Byplansag

ANGÅR Holte Avlsgaard - 110 klymgehuse

UDHUS TILBYGGET EKSIS. CARPORT.

Deres byggesag nr. 394. Matr. nr. 3 mg Holte. Ørnebakken 56.

Plan i mål 1:100. 12.10.1972.

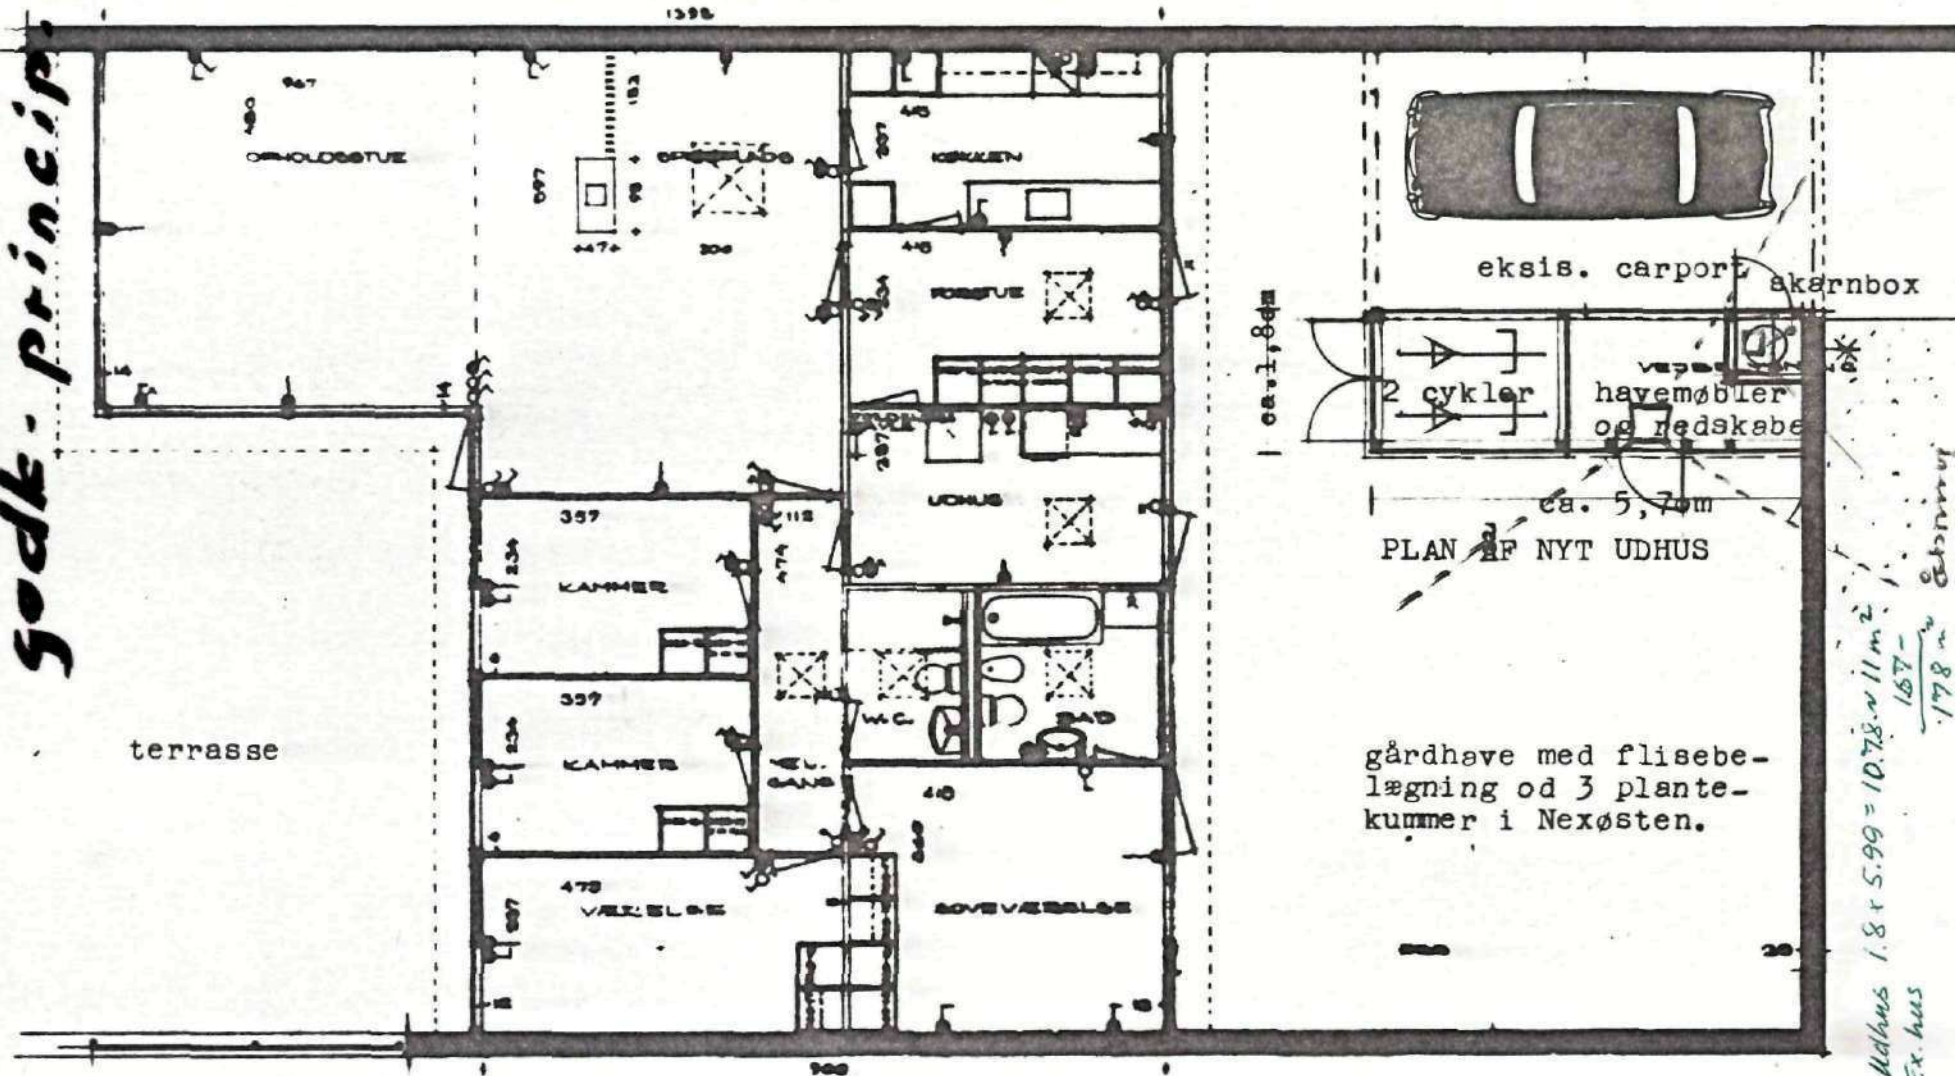
Udformningen af carport- og udhusbygningen kan principielt godkendes, selvom den ikke svarer til det godkendte standard-forslag der er udarbejdet af arkitekt Haubroe.

Grundejerforeningens godkendelse er betinget af, at udhusets farve bliver sort og at konstruktionen falder sammen med det eksisterende klyngehus, dvs. at hvis udhuset placeres i forlængelse af carporten, skal udhusets rem der er placeret oven på gårdhavemuren, ligge som en forlængelse af carporten. Om hegn placeres med eller uden udhuse, om disse følger carportens kant eller stilles skråt i flere sektioner, mener grundejerforeningen må afgøres af den enkelte ejers selv, dog ser man gerne at disse også holdes i sort.

Bygningen kan dog ikke godkendes med den viste placering, da den overbygger en fælles tinglyst kloakledning. Såfremt ejeren får de andre parcel-ejeres samtykke til overbygning af kloaken, vil man dog muligvis kunne godkende bygningens placering. En ændring af ejendommens kloakforhold vil dog være nødvendig, hvorfor forslag til omlægning af denne fremsendes til godkendelse.

- 1) Grundejerforeningens godkendelse er givet af formanden herr Arnt,
i henhold til betingelser nævnet i Deres skrivelse.
- 2) Bygherren har fået de øvrige ejeres samtykke til overbygning af
kloakledning, da der kun er tale om fundamentklodser under træ-
stolper. Vedlagt erklæring underskrevet af ejerne af matr. nr.
3 ml, 3 mk, 3 mi, 3 mh og 3 mc.
- 3) På grund af store vanskeligheder ved ændring af kloakforhold p.
g.a. stor dybde og kompliceret rørføring har bygherren kontak-
tet herr ingeniør V.H.Petersen, som fandt det acceptabelt, hvis
taget var åbent over nedløbsbrønden af hensyn til renseredskaber
ved evt. stopning af ledningen.
Det foreslås derfor, at ved udvidelse af tegflade udføres en åb-
ning i tagfladen på 30 x 60 cm, lodret over brønddæksel, svaren-
de til eksis. godkendte carporttagkant, men med mulighed for af-
vanding til eksis. nedløb fra den nye tagflade.

DETALJE: LÅGE FOR SKABLOPSE MÅL 1:5.

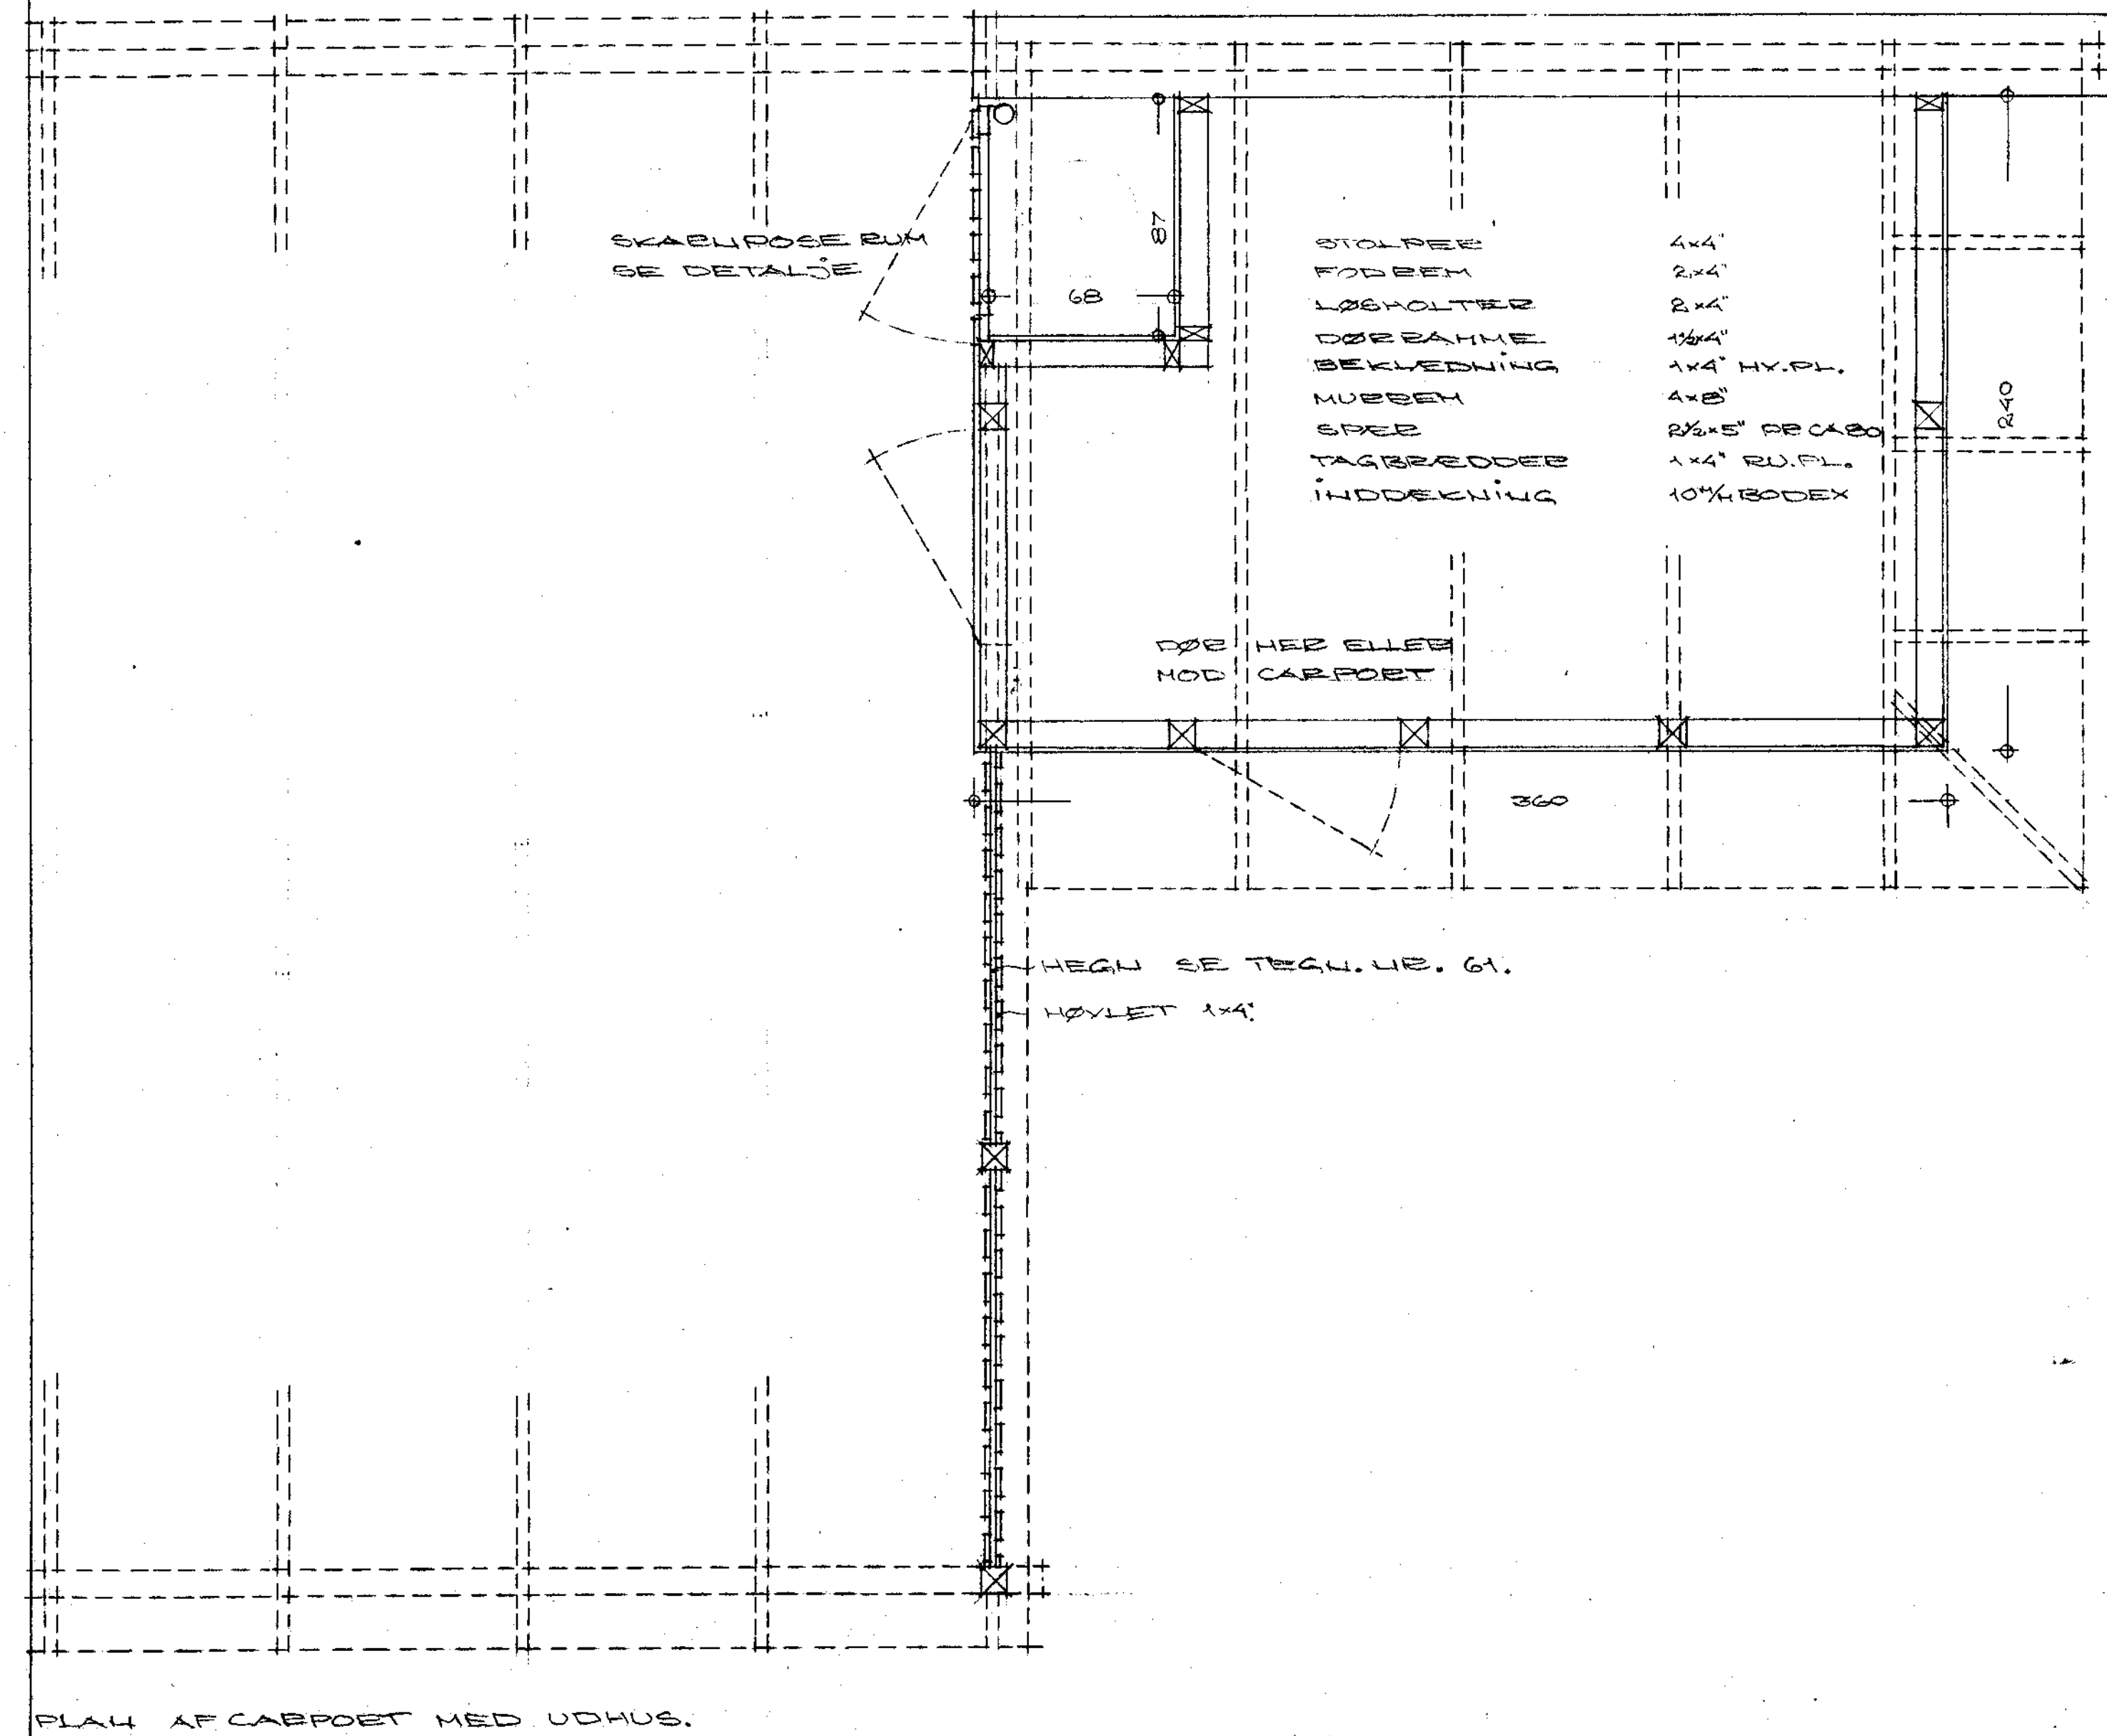
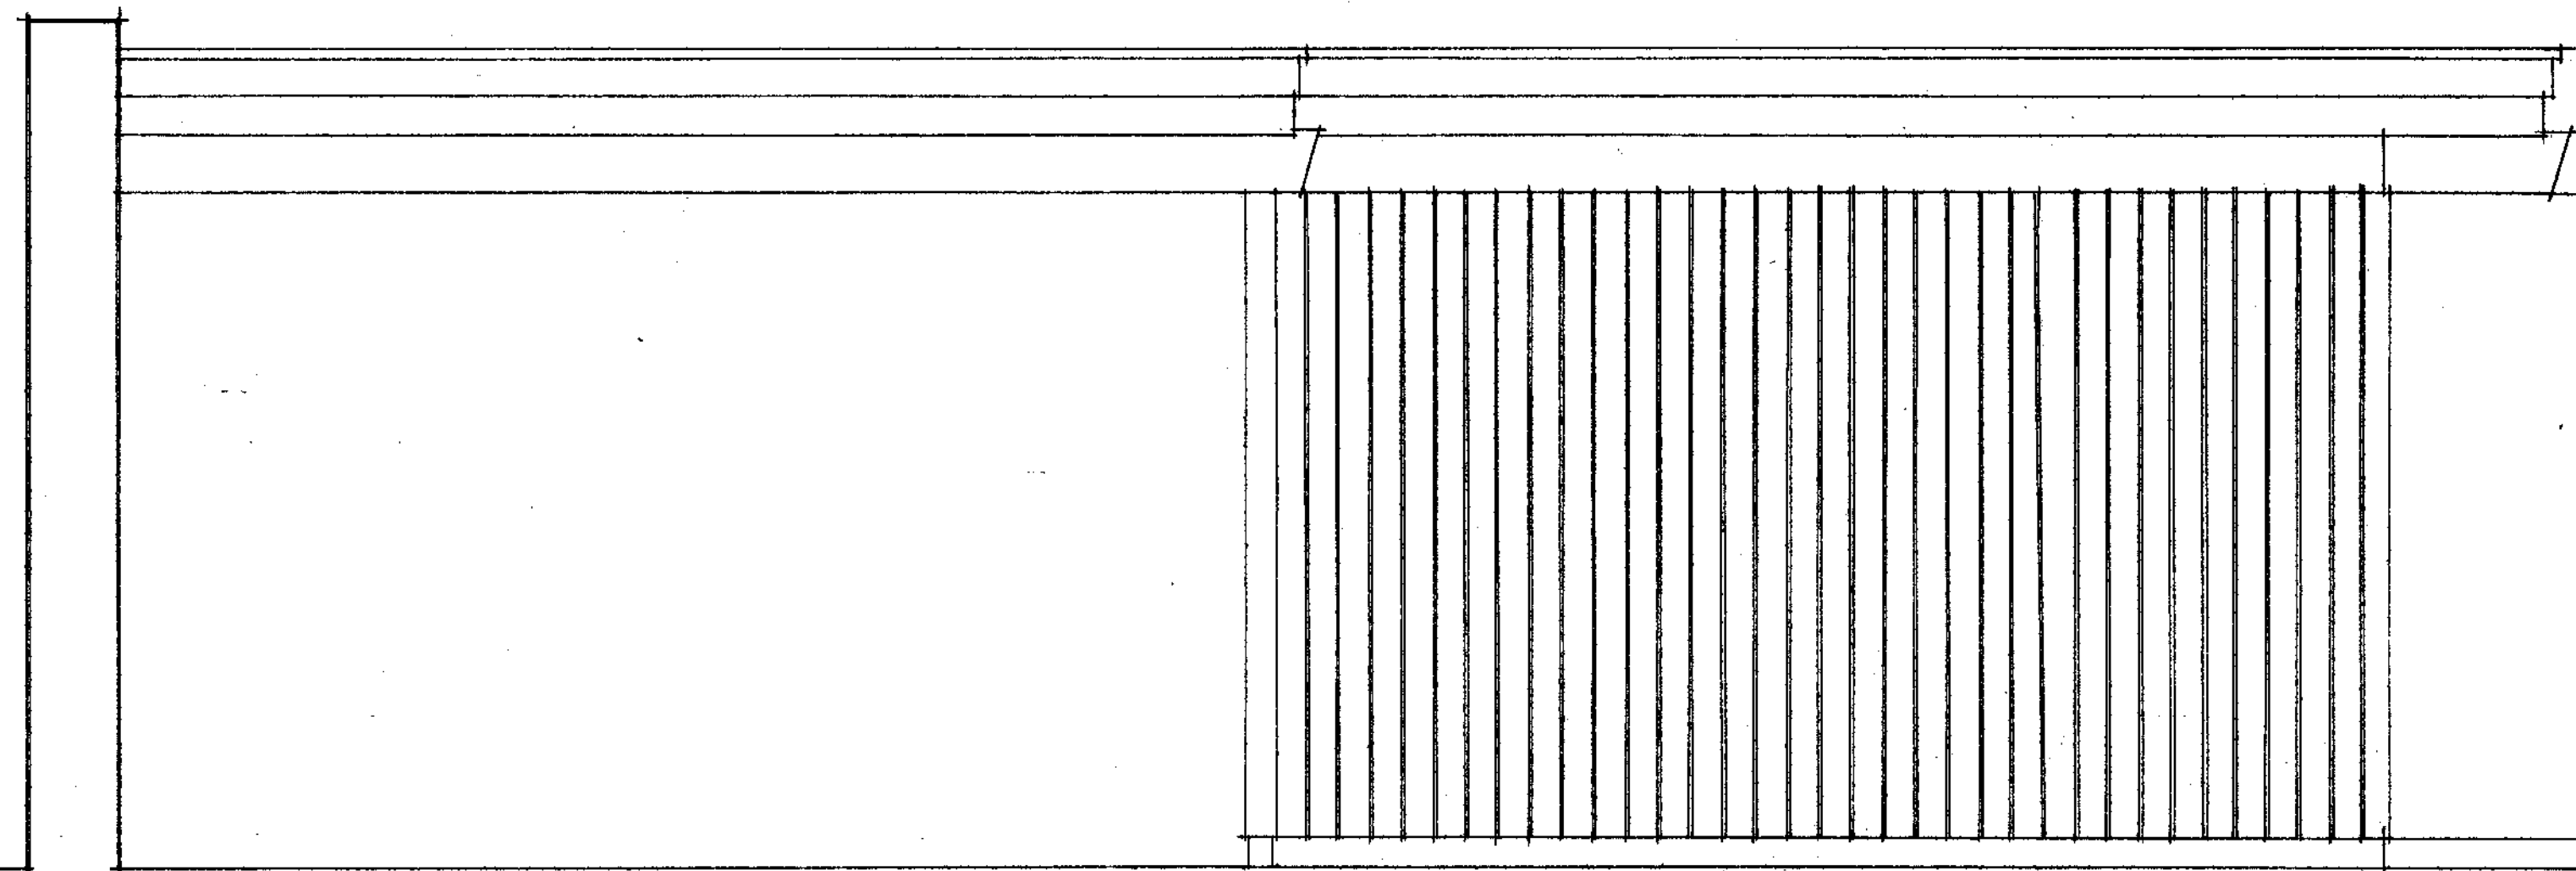
Man gør opmærksom på, at hegningen af skarnposestativerne skal udføres således, at der er en fri bredde på min. 87 cm og en fri dybde på min. 68 cm, jfr. vedlagte fotokopi af et udsnit af Deres tegning nr. 61.
